시티오씨엘 7단지

시티오씨엘7단지 사업계획(설계) 변경 승인 안내.

승인일자 : 2026년 11월 11일
승인권자 : 미추홀구청장
주요 변경 사유 : 기능, 품질 향상, 견본주택 및 모형 반영, 구조개선 등

단지 내 보행로 변경

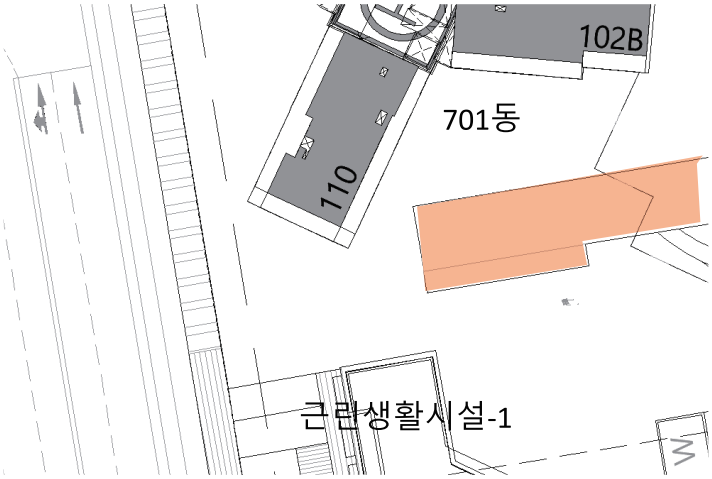
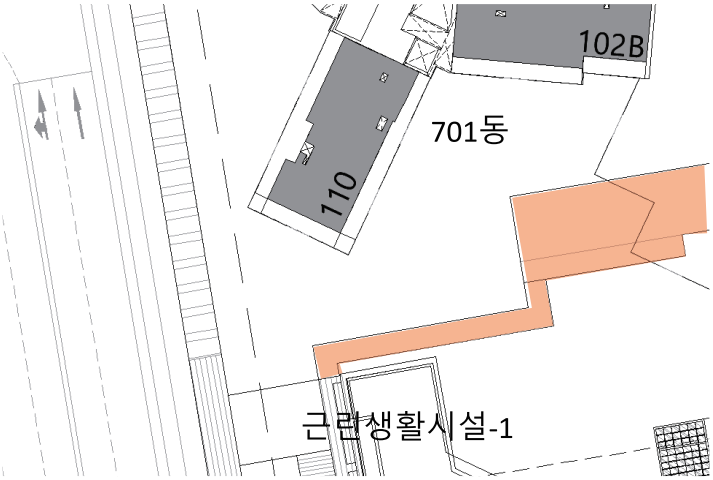
변경내용	단지 내 보행로 701동에서 이격
사유	세대 외부 소음 저감 및 프라이버시 향상
적용 세대	701동 일부세대

욕실1 조적벽 변경

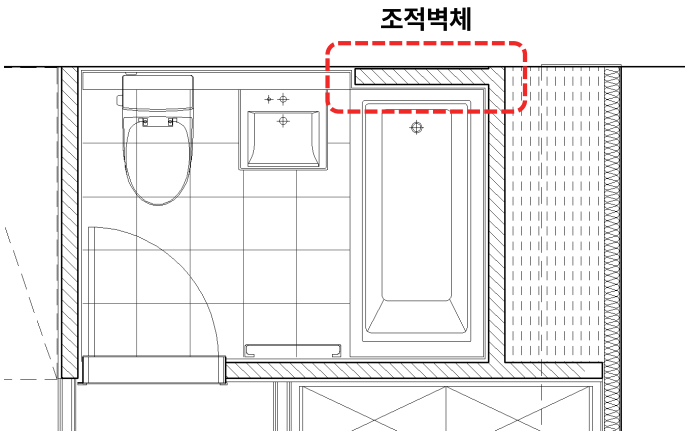
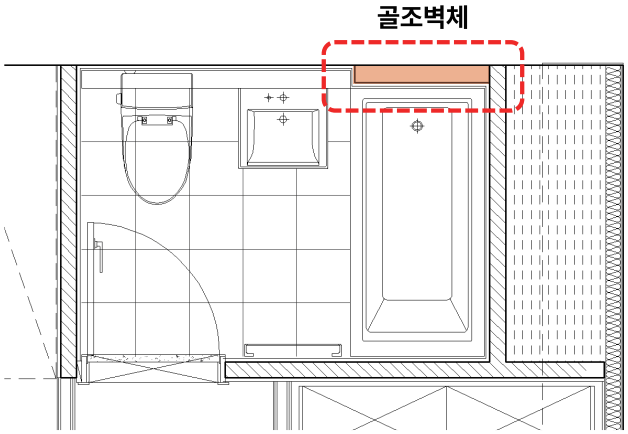
변경내용	욕실1 조적벽에서 골조벽으로 변경
사유	구조개선 및 소음저감
적용 세대	75, 84A, 84B, 102A 단위세대

지하층 자동문 변경

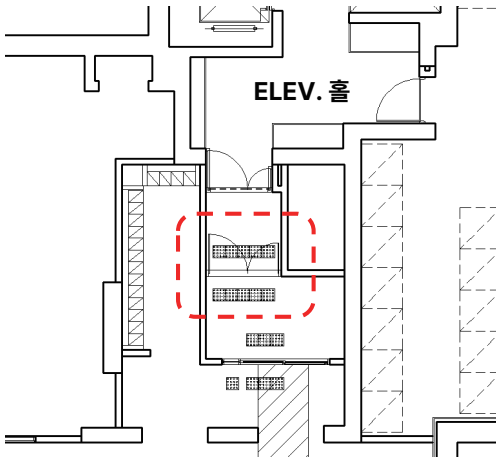
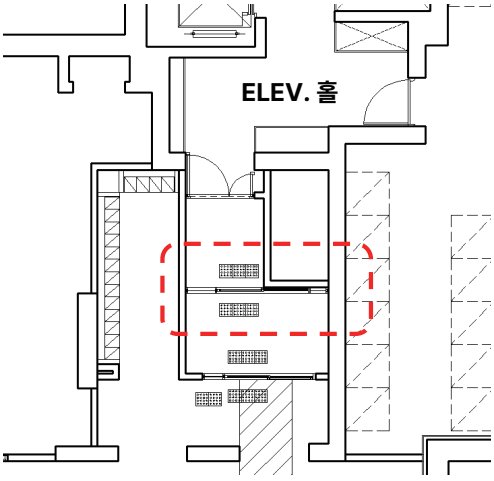
변경내용	지하층 주동 출입 방식 변경
사유	입주민 편의 및 연돌효과 방지를 고려한 변경
적용 세대	지하층 주동 출입구(703, 705, 709동 제외 : 높이 100M 이하)

※수동 양개도어

※자동문

결로방지재 라인 및 조적벽 구간 변경

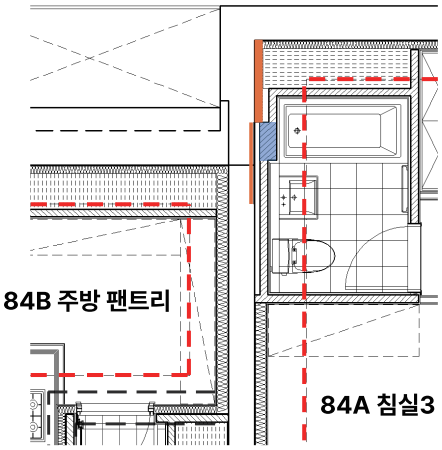
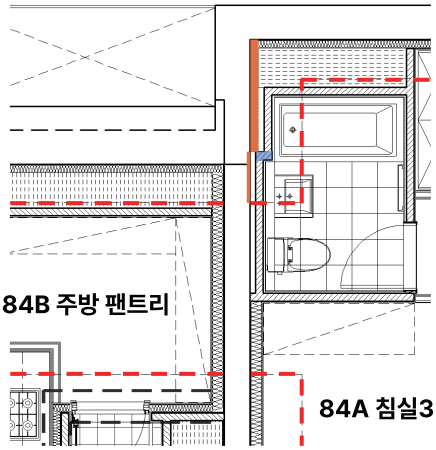
변경내용	결로방지재 라인 및 조적벽 구간 변경
사유	단위세대 조합에 따른 결로방지재 위치 조정(결로방지향상)
적용 세대	84A+84B 타입 일부동

하향식 피난구 개폐방향 변경

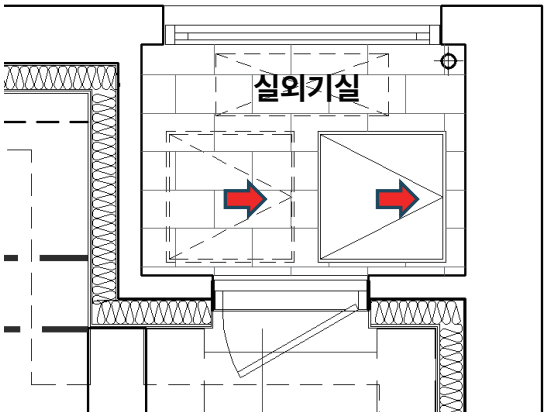
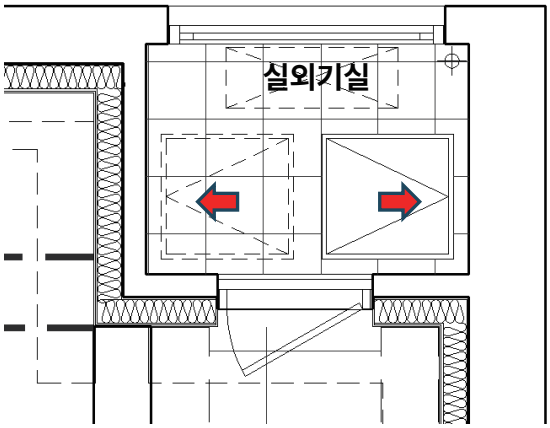
변경내용	하향식 피난구 개폐방향 조정
사유	피난동선 개선 및 견본주택과 도면일치
적용 세대	102B, 110 TYPE

문주 변경

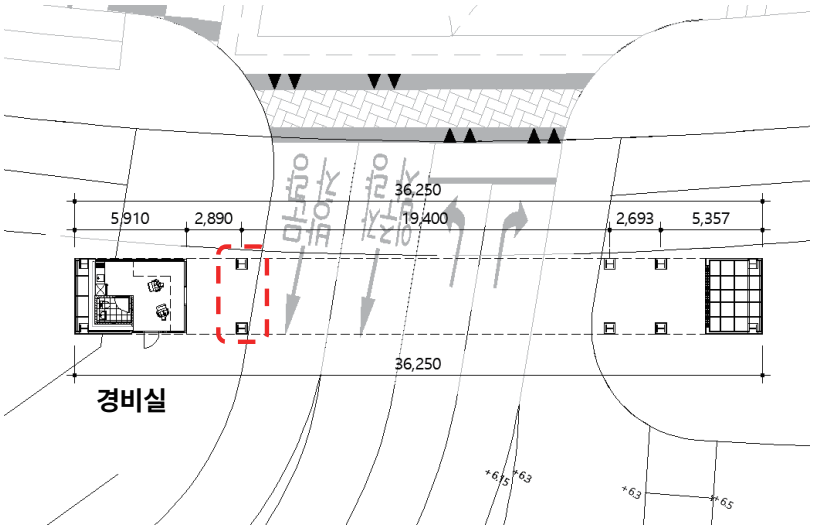
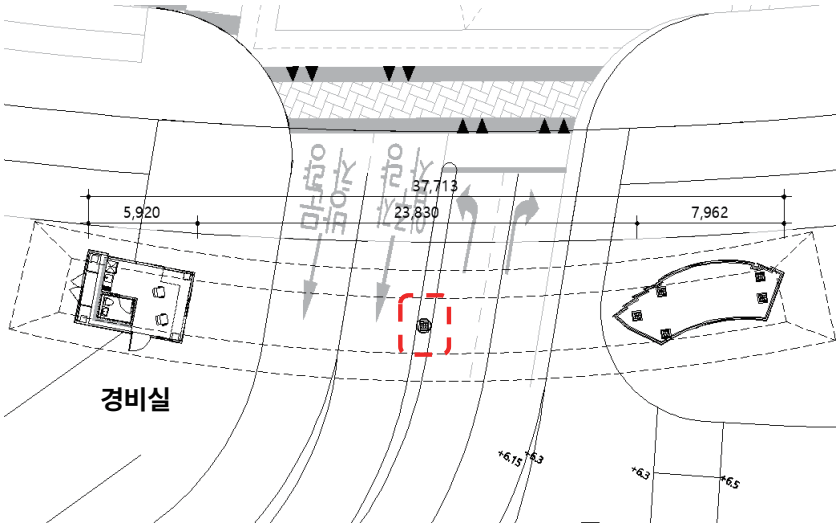
변경내용	문주 디자인 업그레이드 및 길이연장
사유	분양시 모형과 도면 일치
적용 세대	주출입구
